改善箇所説明図

リアシート左右アウターヘッドレスト

リアシートアウターヘッドレスト分解図

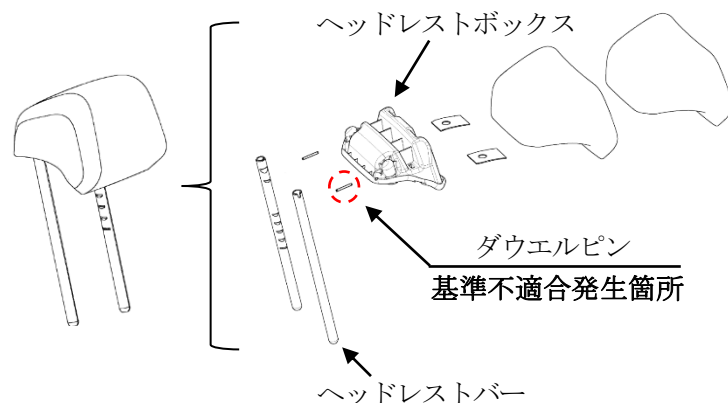
リアシートの左右アウターヘッドレストにおいて、製造工程が不適切なため、ヘッドレストバーとヘッドレストボックス間のダウエルピンが正しく組み付けられていないものがある。
そのため、車両の衝突等による衝撃を受けた際、当該部位の剛性不足により、後部座席乗員の頭部を十分に保護できないおそれがある。

全車両、リアシートの左右アウターヘッドレストを良品と交換する。
